<p>CONSORCIO AMBIENTAL BR-230/422/PA</p>		<p>COMUNICAÇÃO DE NÃO-CONFORMIDADE AMBIENTAL - CNC</p>		<p>Nº 004</p>	
<p>Data: 07/12/2011</p>		<p>Localização (Início da NC) Trecho: Anapú - Altamira</p>			
<p>Hora: 15:20</p>		<p>Construtora: TORC</p>			
		<p>Km:</p>		<p>Lote: Único</p>	<p>Zona: 22</p>
<p>Condições Climáticas Ensolarado</p>		<p>Lado: Direito</p>	<p>Coordenadas UTM: 0385794/9649588</p>		
		<p>Estaca: 6158</p>			
<p>Programa: PLANO AMBIENTAL DE CONSTRUÇÃO (PAC)</p>					
<p>Caracterização Rápida do Local</p>					
<p>() APP</p>		<p>() Área de Apoio</p>		<p>Obs.: Material excedente de escavação</p>	
<p>() Terras Indígenas</p>		<p>() Área de Depósito (Bota-Fora)</p>			
<p>() Faixa de Domínio</p>		<p>(X) Outros</p>			
<p>() Área-Fonte</p>					
<p>Não-Conformidade Identificada</p>					
<p>Durante vistoria realizada no dia 07/12/2011, sentido Anapú - Altamira lado direito, verificou-se material excedente de escavação próximo do dispositivos de drenagem, situação que se encontra em desacordo com as normas ambientais e do DNIT. Norma DNIT - Programa</p> <p>070/2006 - PRO (pág. 17, 5.6.2). Ambiental de Construção - PAC. Plano Básico Ambiental - PBA</p>

Relatório Fotográfico

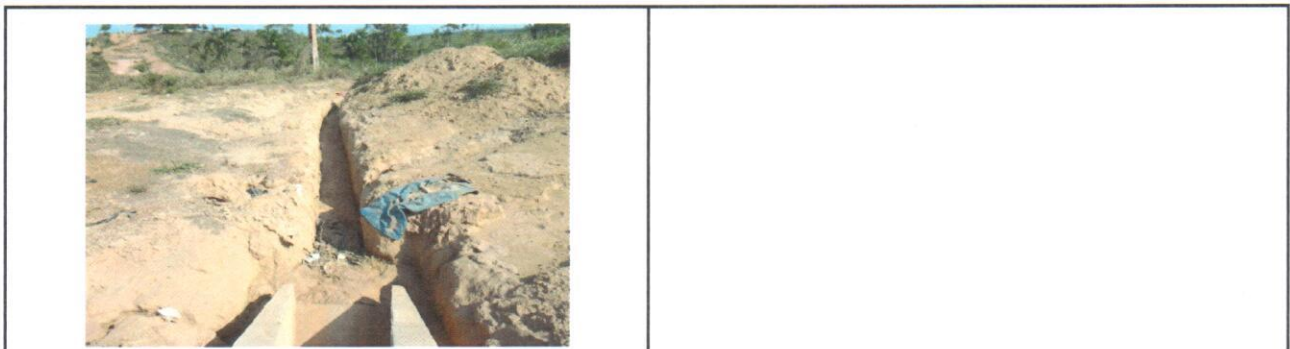
Foto 01 - Vista do bueiro com o material excedente de escavação (lado esquerdo).

Foto 02 - Material excedente de escavação.

Foto 03 - Vista frontal do material excedente de escavação.

O material deverá ser removido das proximidades para não causar seu entupimento, cuidando-se ainda que esse material não seja conduzido para os cursos d'água, de modo a não causar assoreamento.
